高野原 2,3 丁目地区の地盤変状と変状メカニズム、対策工法に対する中間報告

平成 23 年 6 月 28 日

報告者 委員

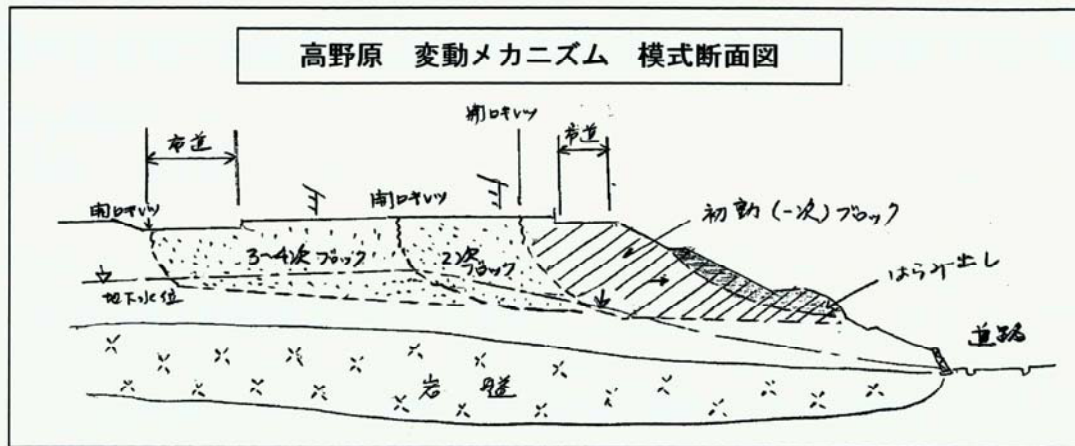
A 地区の A—A 測線付近は変状規模が大きく、斜面肩部より約 40m の所に、幅 50—100 cm、延長 30m の馬蹄形の亀裂（地割れ）があり、ここを頭部とする地すべりの可能性が指摘されたため、7 本のボーリングと 1 ケ月間のヒズミ測定が実施された。その結果、明瞭なスベリ面の存在（ヒズミの累積）や、将来すべり面となる恐れのある連続した弱線は認められなかった。

従って本調査地の変状（はらみ出し、亀裂、陥没）は、次の機構で発生したと判断される。

- ① 強い横揺れで断面図の斜線部分が最初にブロック状に移動（初動（1 次）すべり）した。
- ② それに続く揺れで、前方の押さえを失った後ろの土塊が前方に移動し、逐次この移動による亀裂発生範囲が拡大し、現在見られる被災範囲が形成された（2 次、3 次・移動（すべり））

このように、本調査地区の変状機構はいわゆる「地すべり」ではないが、長い揺れが盛土に作用した結果、最終的には地すべりと類似の変状地形が形成されたと考えられる。
